**Allegato 1**

**Modifiche ed integrazioni agli allegati A, B e C del  
Regolamento Regionale 29 luglio 2011, n° 7 “Disciplina  
regionale per l’installazione di impianti per la produzione  
di energia elettrica da fonti rinnovabili”**

*Allegato 1  
1-sub a*

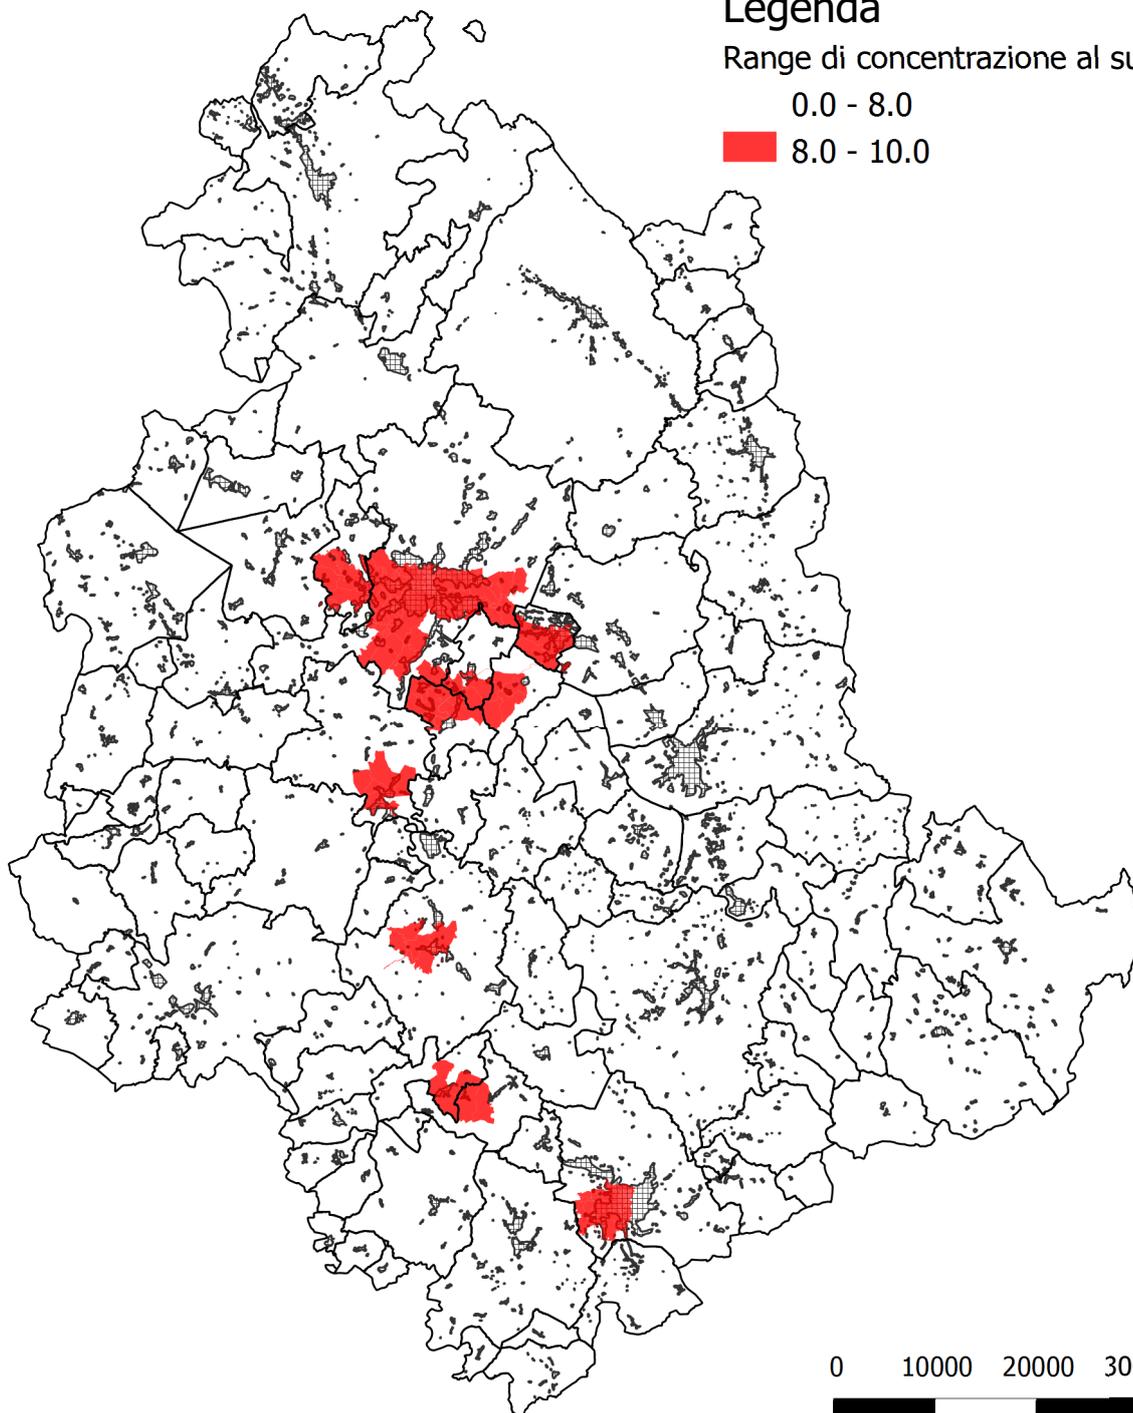
– *PM10 superiori a 8,0 µg/m<sup>3</sup>, così come rappresentate nella tavola allegata 1-sub a , nel caso di impianti alimentati da biomasse forestali o oli vegetali, che non siano dotati di sistemi di abbattimento delle polveri indicati nelle M.T.D. per questo tipo di impianti;*

nuova formulazione: La lett. h) è così sostituita: *“In attesa dell'approvazione del nuovo Piano di Qualità dell'Aria è preclusa l'installazione di nuovi impianti di potenza superiore a 200 kW<sub>e</sub> nelle aree con previsione di concentrazione al suolo di:*
